**Товариство з обмеженою відповідальністю
«МОНТЕОІЛ»**

Відповіді на пропозиції щодо звіту з оцінки впливу на довкілля планованої діяльності
«Реконструкція автогазозаправного пункту з дообладнанням рідким моторним паливом та пунктом сервісного обслуговування водіїв та пасажирів за адресою: Чернігівська область, Ніжинський район, с.Лихачів, вулиця Центральна, 2а» (реєстраційний номер справи про оцінку впливу на довкілля планованої діяльності: **10374**).

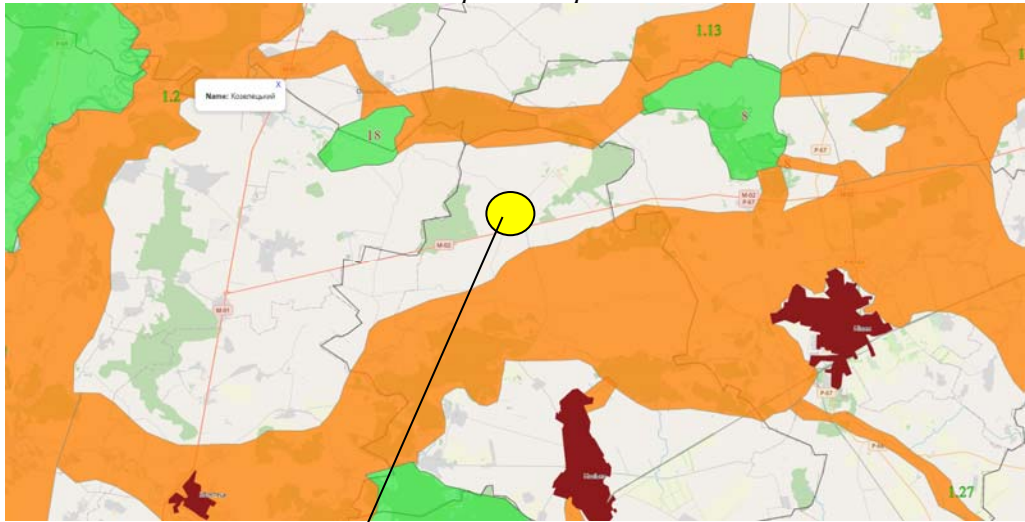
14. У звіті ОВД відсутня інформація щодо Регіональної схеми екологічної мережі Чернігівської області.	Згідно Регіональної схеми екологічної мережі Чернігівської області на території планованої діяльності відсутні елементи екологічної мережі. <i>Регіональної схема екологічної мережі Чернігівської області:</i>  <u>Місце розташування АЗС</u> Інформація про найближчі об'єкти природньо-заповідного фонду та Смарагдової мережі подані на арк. 82-86 Звіту.
